Lovliggørelse af indgreb i beskyttet natur på Kalvebod Fælled

Lovliggørende dispensation til bibeholdelse af sø og vandløb, samt afslag på dispensation om bibeholdelse af jordpåfyldning i § 3-område

Høringssvar til Lovliggørelse af indgreb i beskyttet natur på Kalvebod Fælled

Figur 1. Vandet fra den beskyttede mose/strandeng er frosset på brinken af søen. Et bogstaveligt talt fastfrosset billede af den dræning, som sø og kanal udgør.

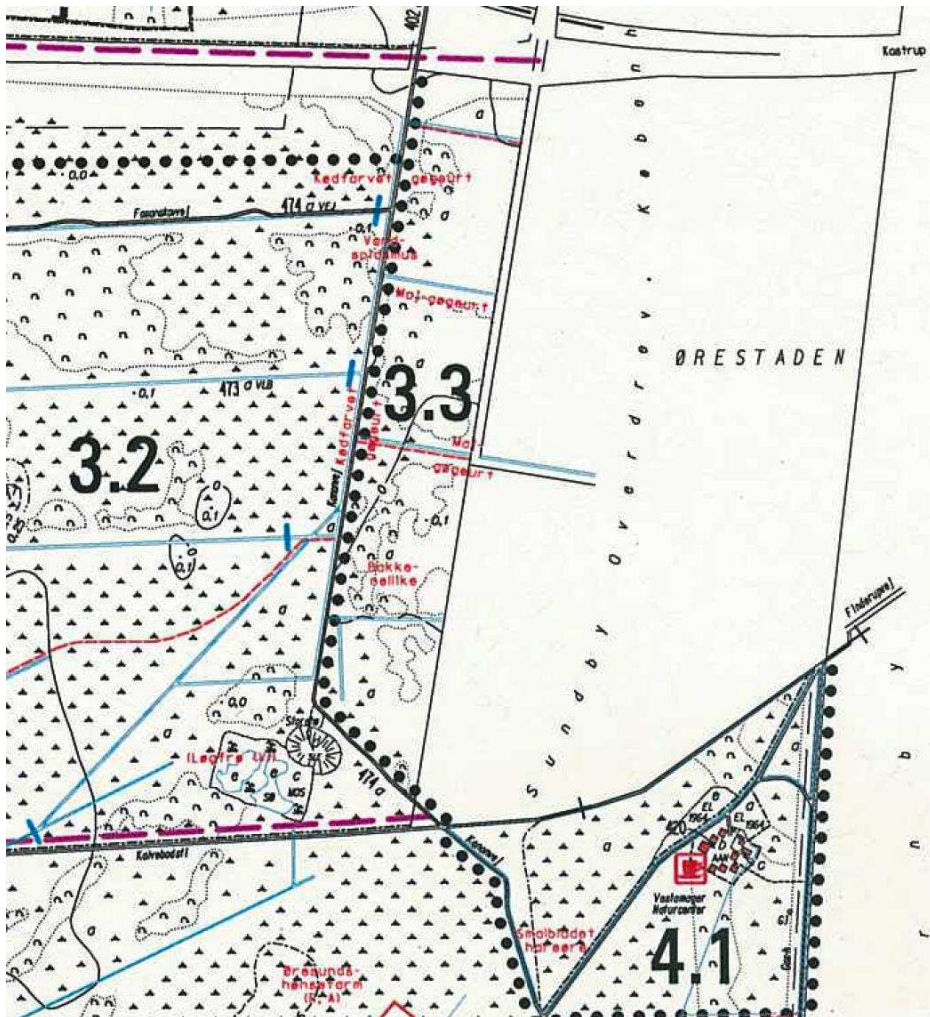
Søen og kanalen er gravet i en beskyttet mose/strandeng og dræner dette område (se figur 1). Der er derfor ikke kun tale om en tilstandsændring af selve det areal, hvor der er foregået arealinddragelse af beskyttet natur. En lovliggørende dispensation vil også betyde negativ tilstandsændring af den tilbageværende omgivende mose/strandeng, hvor der vokser mange fredede arter, indikatorarter, positivarter og særlig værdifulde positivarter (*-arter og **-arter).

Figur 1. Vandet fra den beskyttede mose/strandeng er frosset på brinken af søen. Et bogstaveligt talt fastfrosset billede af den dræning, som sø og kanal udgør.

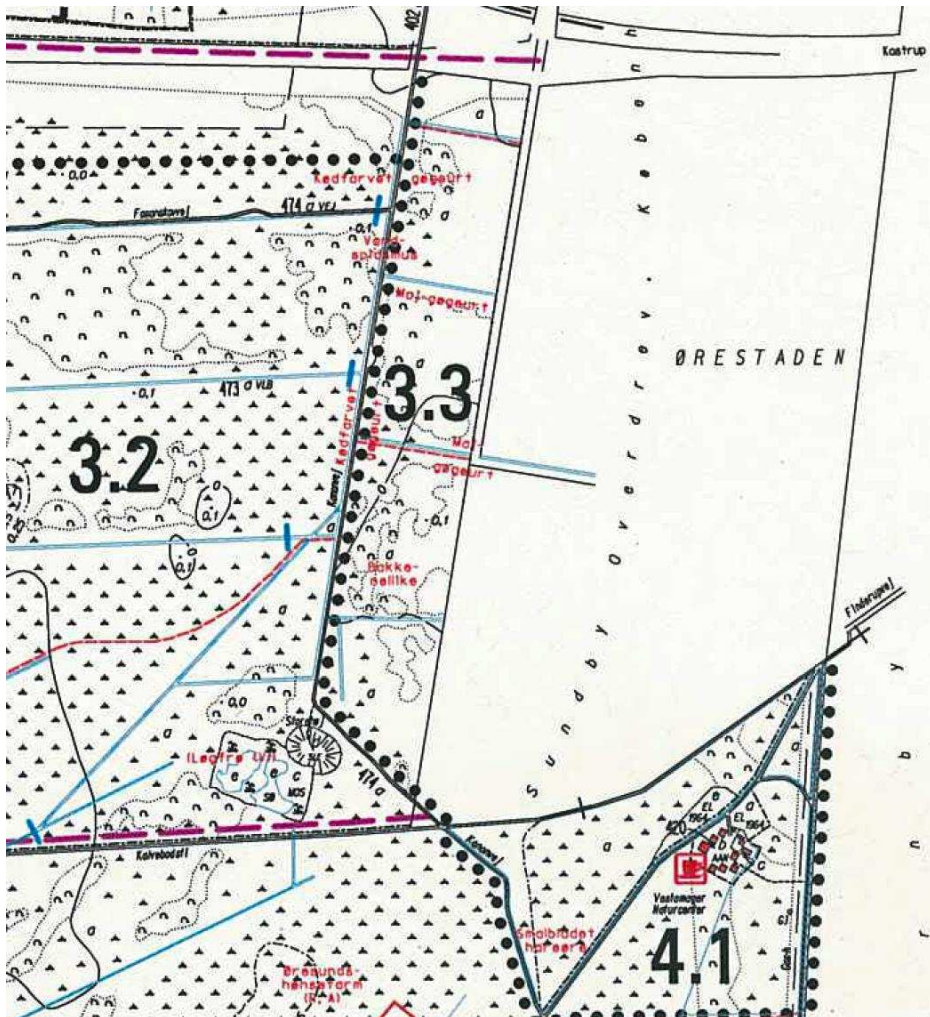
Søen og kanalen er gravet i en beskyttet mose/strandeng og dræner dette område (se figur 1). Der er derfor ikke kun tale om en tilstandsændring af selve det areal, hvor der er foregået arealinddragelse af beskyttet natur. En lovliggørende dispensation vil også betyde negativ tilstandsændring af den tilbageværende omgivende mose/strandeng, hvor der vokser mange fredede arter, indikatorarter, positivarter og særlig værdifulde positivarter (*-arter og **-arter).
